Beantwoording zienswijzen Wijzigingsplan Spuiboulevard 4 - 88

Status	definitief
Versie	002
Rapport	M.2015.0388.02.R001
Datum	14 maart 2017

Opdrachtgever	VPO Johan van Beverwijck b.v. Singel 105 3311 PB DORDRECHT
Contactpersoon	de heer R. van der Hek renevanderhek@vanpeltontwikkelt.nl
Project	van Pelt Projektontwikkeling/AO Weg- en Railverkeer nieuwbouwplan Spuiboulevard/Dordrecht
Betreft	Beantwoording zienswijzen
Uw kenmerk	--
Rapport	M.2015.0388.02.R001
Datum	14 maart 2017
Versie	002
Status	definitief
Uitgevoerd door	DGMR Industrie, Verkeer en Milieu B.V. Van Pallandtstraat 9-11 6814 GM Arnhem Postbus 153 6800 AD Arnhem
Informatie	ing. M.H.M. (Michel) van Kesteren 088 346 78 00 ks@dgmr.nl
Auteur	H.D. (Herman) Jager MSc 088 346 78 21 hja@dgmr.nl ir. E.S. (Erik) den Tonkelaar 088 346 76 37 to@dgmr.nl
Verantwoordelijk	ing. M.H.M. (Michel) van Kesteren 088 346 78 00 ks@dgmr.nl
Verwerkt door	TO HJA KS BR

figuur 2: plattegrond onderzochte gebouw en nieuwe gebouw (gele lijnen) en wegen (rode lijnen)

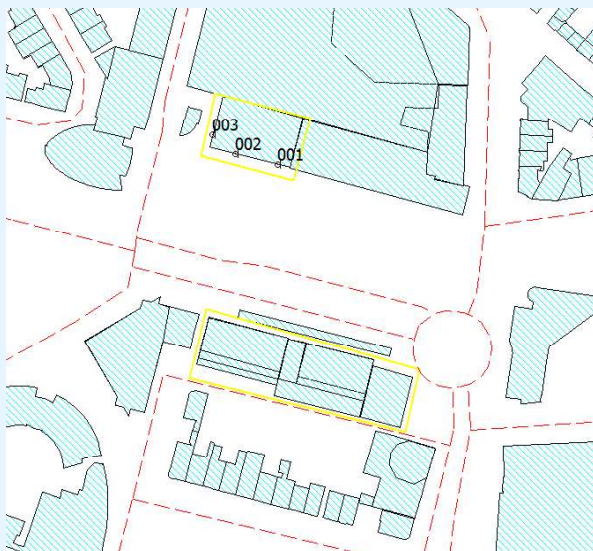
- 1 De weerkaatsing van wegverkeerslawaaï vanwege de hogere gevel veroorzaakt hogere geluidsniveaus ter plaatse van de woningen aan de overzijde van de Spuiboulevard (appartementen Intree, Achterom 60 - 90 en Spuiboulevard 99).

Om te bepalen of na de realisatie van het plan sprake is van een hogere geluidsbelasting bij de woningen Achterom 60 - 90 en Spuiboulevard 99, is het effect van het hogere gebouw op de geluidsniveaus vanwege het wegverkeer voor twee varianten berekend. Voor de eerste variant is de geluidsbelasting van het wegverkeer voor deze woningen bepaald, rekening houdend met de gebouwhoogte die in het bestemmingsplan Schil maximaal is toegestaan (20 m). In de tweede variant is de geluidsbelasting van het wegverkeer voor deze woningen berekend, rekening houdend met de gebouwhoogte die met het wijzigingsplan maximaal mogelijk wordt gemaakt (27,5 m).

In onderstaand figuur staan het onderzochte gebouw (Achterom 60 - 90 en Spuiboulevard 99) en het nieuwe gebouw (Spuiboulevard 4 - 88) met een gele lijn op een uitdraai van het rekenmodel weergegeven. Met rode lijnen zijn de beschouwde wegen ingetekend. Ook staan de rekenpunten van het onderzochte gebouw in het figuur weergegeven.

Op basis van de vergelijking tussen de situatie met de huidige en de toekomstige planologische mogelijkheden ten aanzien van de gebouwhoogte, blijkt dat geen significante toename van de geluidsniveaus bij de woningen Achterom 60 - 90 en Spuiboulevard 99 is te verwachten.

De geluidsbelasting neemt door de hogere gebouwhoogte met maximaal 0,03 dB toe. Deze verhoging van de geluidsbelasting is niet waarneembaar en zorgt daarom niet voor een relevante toename van hinder voor de woningen (Achterom 60 - 90 en Spuiboulevard 99) aan de overzijde van het plan.

figuur 6: windhinderklimaat. Geel betekent een lichte kans op windhinder, oranje een matige kans op windhinder, rood een grote kans op windhinder. De gestippelde lijnen in de nieuwbouw geven de onderdoorgangen weer.

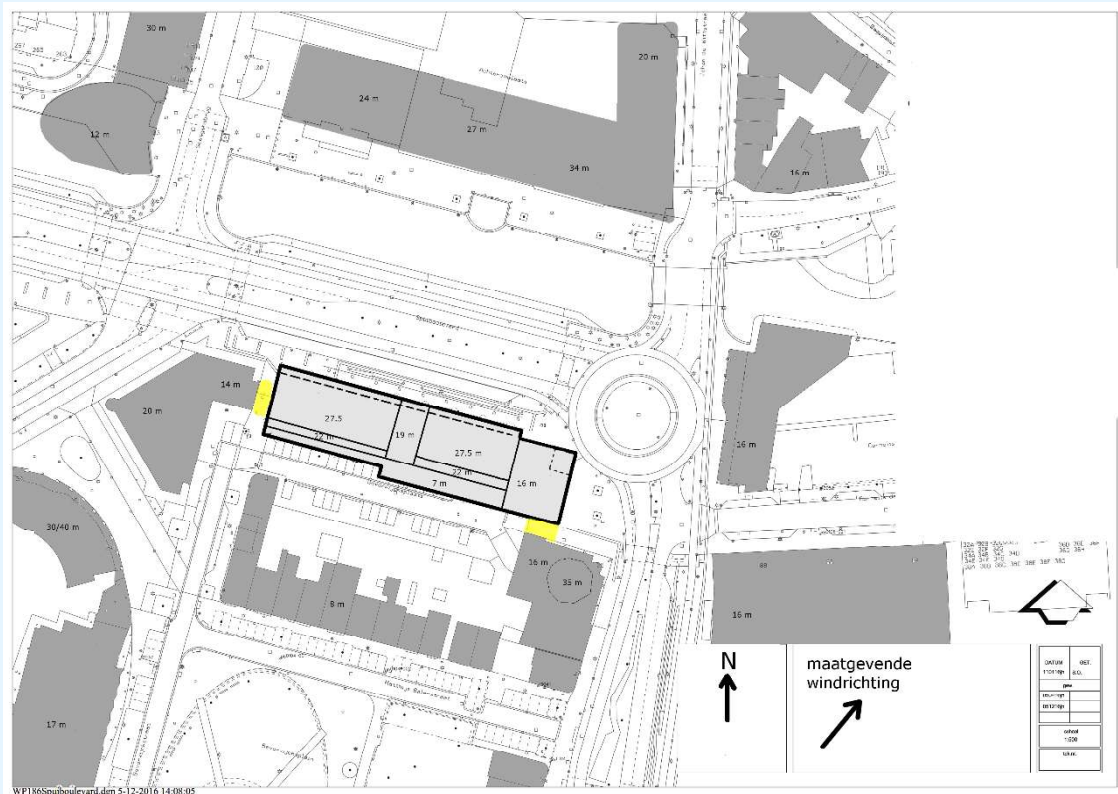
- 1 Er is in het gebouwontwerp en in het ontwerp-wijzigingsplan geen aandacht besteed aan windhinder. Met name de Spuiboulevard wordt met hoge bebouwing aan weerszijden een tochtgat. Hierdoor zal windhinder ontstaan. Dit is niet onderzocht.
- 2 Daarnaast stellen omwonenden dat door de afschermende werking de concentraties aan luchtverontreinigende stoffen zullen toenemen. Dat is niet onderzocht.

De resultaten van het kwalitatief onderzoek naar windhinder zijn weergegeven in figuur 6. Hierin zijn de gebieden met te verwachten windhinder gemarkeerd. Geel betekent een lichte kans op windhinder, oranje betekent een matige kans op windhinder en rood betekent een grote kans op windhinder.

Uit bovenstaande figuur volgt dat rond het gebouw geen risico is op windhinder en windgevaar.

De verwachting is dat alleen tussen de twee relatief smalle doorgangen een lichte kans op windhinder bestaat. De twee doorgangen zijn te beschouwen als doorloopgebied. De mensen verplaatsen zich via deze doorgangen van de Beverwijkplaats naar de Spuiboulevard of de Johan de Witstraat. Met de criteria uit tabel 1 betekent dit een goed windklimaat in deze smalle doorgangen.

Het gebouw is verder te laag en ligt te beschut om windhinder en windgevaar te kunnen veroorzaken. Op de Beverwijkplaats is het risico op windhinder en windgevaar ten gevolge van de nieuwbouw te verwaarlozen. Op de Johan de Witstraat zal geen windhinder en windgevaar ten gevolge van de nieuwbouw optreden. Aan de noordkant van de nieuwbouw liggen twee onderdoorgangen. Deze zijn in figuur 6 weergegeven met stippellijnen. Deze onderdoorgangen liggen aan de beschutte noordkant van het gebouw. Ook voor deze plekken is onze verwachting dat slechts in beperkte mate sprake zal zijn van windhinder. Ook aan de overkant van de Spuiboulevard is geen windhinder en windgevaar ten gevolge van de nieuwbouw te verwachten.
